<b>Szervezet:</b>	Összefogás Lakásszövetkezet
<b>Jegyzőkönyv felvételének helye:</b>	Budapest, XVI. Ker., Mátyásdomb tér 3.
<b>Bejárás időpontja:</b>	2021. szeptember 2.
<b>Tűzvédelmi bejárást végezte:</b>	Zöld Lajos (TrendSys Kft.) – Tűzvédelmi előadó

Az ellenőrzés célja a bejárás során felmerülő hiányosságok feltárása, intézkedés a nem-megfelelőségek megszüntetésére a tűzvédelmi megfelelőség követelményeinek teljesülése érdekében.

1.)

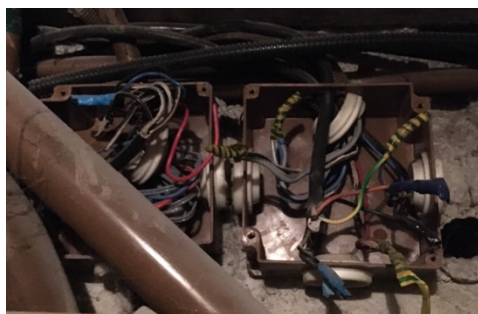
**Lépcsőházba, közlekedési útvonalon,  
éghető anyagot tárolni tilos.**

**54/2014. (XII. 5.) BM rendelet 104. Lakó- és szállásépületek 205. §**

(2) Lakórendeltetésű épületek, épületrészek területén a lakáson kívüli közlekedőkön, lépcsőházakban éghető anyagok és a menekülési útvonalat leszűkítő tárgyak - a (3) bekezdésben foglalt kivétellel - nem helyezhetők el.

(3) Lakórendeltetésű épületek, épületrészek lakáson kívüli közlekedőin, lépcsőházak pihenőin növények elhelyezhetők, ha a menekülési útvonalat az előírt minimális méret alá nem szűkítik le.
